## URGENTE: CORREÇÃO DE DISPOSITIVOS MÉDICOS

### Aplicativo StealthStation™ S8 versão 1.3.0 e 1.3.2 (Número de Peça do Software 9735762)

Aplicativo de Software StealthStation™ S8 - Informações de Orientação de Navegação  
Exibidas Incorretamente e Mensagem pop-up Ausente

FA1442

Figura 1. Anomalia de Orientação de Navegação

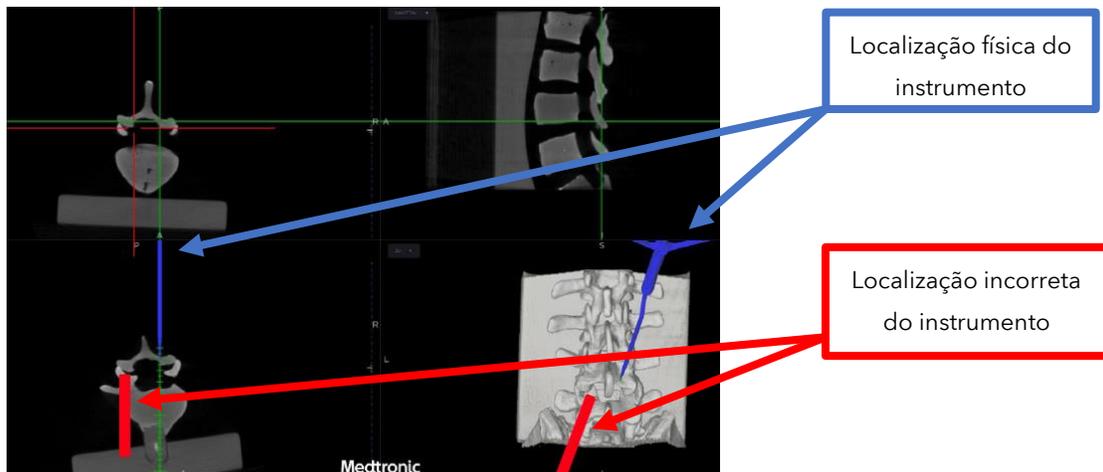
Quando as imagens radiográficas de orientação lateral são tiradas usando um arco em C Ziehm Vision FD Vario 3D habilitado para navegação, as informações de orientação de navegação aparecem invertidas quando exibidas pelo sistema StealthStation™ S8.

- As informações de navegação são exibidas com uma rotação de 180 graus em torno do eixo superior/inferior (S/I) com o eixo esquerdo/direito (L/R) e o eixo anterior/posterior (A/P) aparecendo como imagens espelhadas.
- A orientação da imagem do exame e os rótulos de indicação relacionados nos exames permanecem corretos.
- Observe que essa anomalia afeta apenas os sistemas StealthStation™ S8 onde o Kit de Interface de Arco em C Ziehm Vision FD Vario 3D, 9734486, instalado e calibrado em um sistema Ziehm FD na orientação lateral; outras configurações de orientações não são afetadas.

Consulte a **Figura 1** para obter o exemplo da Anomalia de Orientação de Navegação. O instrumento e a linha azuis representam a localização física do instrumento, os segmentos vermelhos representam a orientação de navegação incorreta com as imagens laterais do arco cirúrgico Ziehm Vision FD Vario 3D.

**Recomendação da Medtronic:** Não use a configuração de orientação lateral no arco cirúrgico Ziehm Vision FD Vario 3D, se estiver usando o StealthStation™ S8 com a versão de software 1.3 ou 1.3.2.

Figura 2. Mensagem pop-up

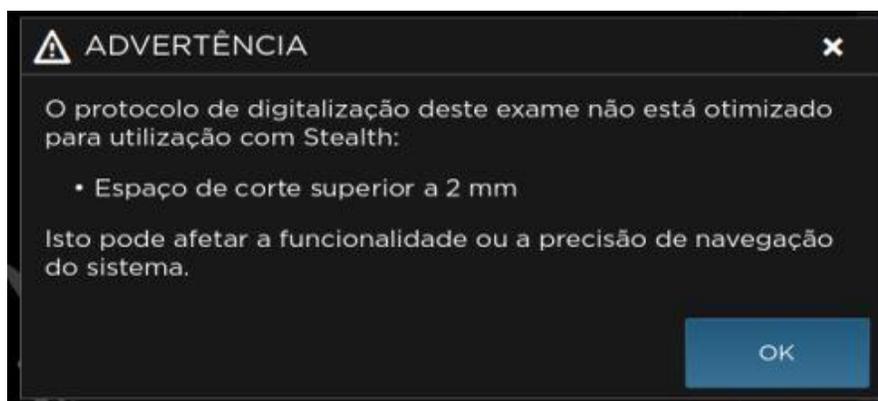
Ao usar imagens de TC + Fluoroscopia com uma espessura de espaçamento entre fatias maior que 2 mm, o sistema não exibe uma mensagem pop-up indicando que o espaçamento entre fatias não é o ideal. A navegação permanece precisa nesta situação.

Consulte a **Figura 2** para obter a mensagem pop-up que deve ser exibida para imagens de TC + Fluoroscopia quando a espessura do espaçamento entre fatias de imagem for maior que 2 mm.

**Recomendação da Medtronic:** Os usuários devem aderir aos protocolos de imagem da Medtronic (protocolo Spine B, *protocolos de imagem para procedimentos navegados*, número do documento 9732379), para garantir que as imagens utilizadas para um procedimento de coluna StealthStation™ S8 atendam aos requisitos de varredura.
